Complemento al Manual de Lijadora de Husillo Oscilante 50-320 – Página 14

Cambio de color del cableado y adición de partes

Diagrama de partes 50-320

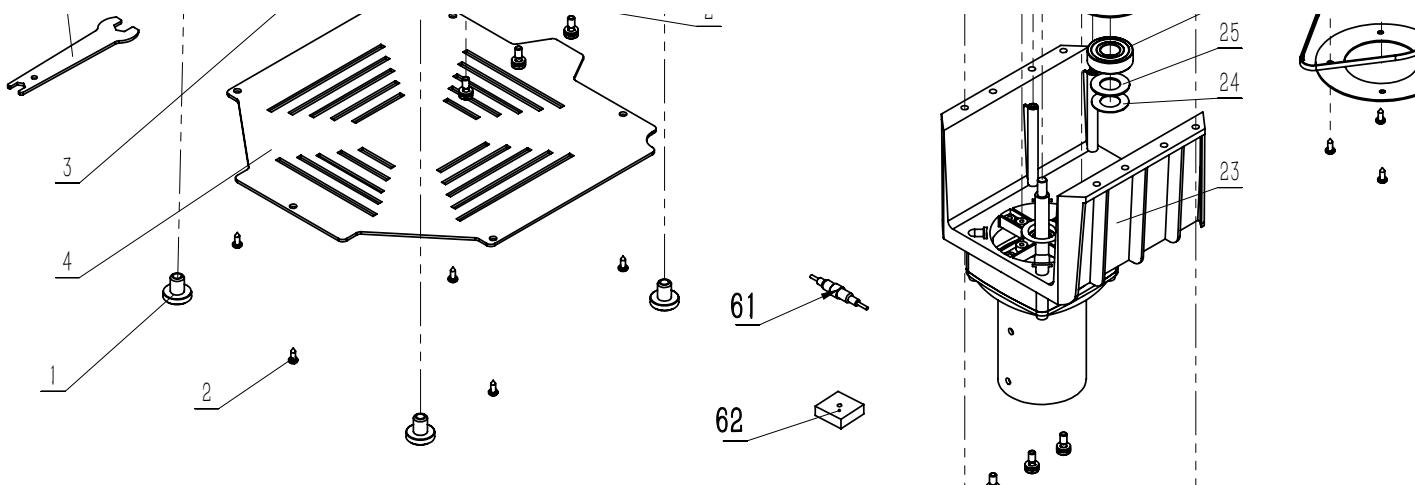
- NUEVA Parte **61 Enlace de fusible** – 50x20mm Fusible de vidrio 10A, 250V. No. de reemplazo P50-320-61
- NUEVA Parte **62 Puente rectificador**. Número para orden de reemplazo P50-320-62
- Cables del Puente rectificador al interruptor y el neutro cambian de color de negro a blanco.

Sección que muestra partes nuevas no se muestra en el diagrama en la página 12 del manual.
